日野市立日野第四小学校 令和6年度 通学路合同点検の危険箇所図

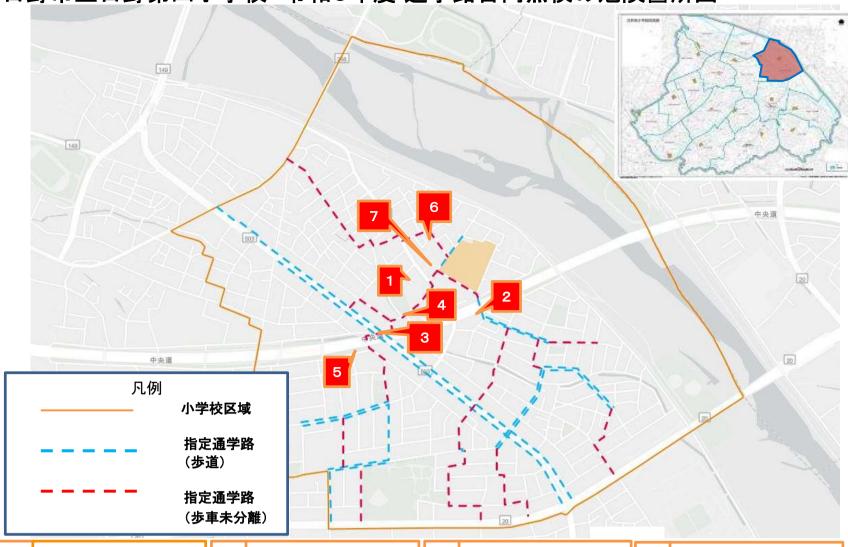
・帰宅時美容院の前はもともと狭く、 信号待ちで道いっぱいになる。503 道路(相模原立川線)にはみ出るの で注意が必要。

・横断歩道が特殊なため、安全に歩 行する道が分かりにくい。

・高速に向かって左側に入る道が狭

・横断歩道がない。

・高速をくぐり日野駅方向に行く子供 は地区センター横の横断歩道を通ら ないで横切ってしまう。

- 【現状】 ・四小で下校時に一番子供たちが通る道の一つ。 路側帯がないため、広がって歩く。
- ・パーマやさんの生垣が伸びているため、道路から はみ出る子どもが多い。
- ・コンクリートの出っ張りが地面に埋まっているため、 つまずく要素があり危険。

・道路区域の幅員が決まっており、歩 道を広げることは困難

・注意喚起看板の交換を検討 ・横断歩道設置については、交差点 が特殊な形状をしており、渡った先の 歩行者の待機場所が確保できなかっ たり、既に民家の車庫が複数近接し て存在する等、適切な場所が存在し ない

・「学童多し注意」の注意喚起看板を 設置【済】

・注意喚起看板の設置を検討 ・横断歩道の設置については、信号 機のない裏路地で車両、歩行者の交 通量も少ないため、設置基準を満た さない

- 注意喚起看板の設置を検討
- ・要望箇所は交差点内となり、横断歩 道は新設できない。既設の横断歩道 を利用すれば安全は確保できるので、 子どもたちに指導をお願いしたい。

- ・路側線の復旧を検討
- ・杭(出っ張り)を撤去【済】
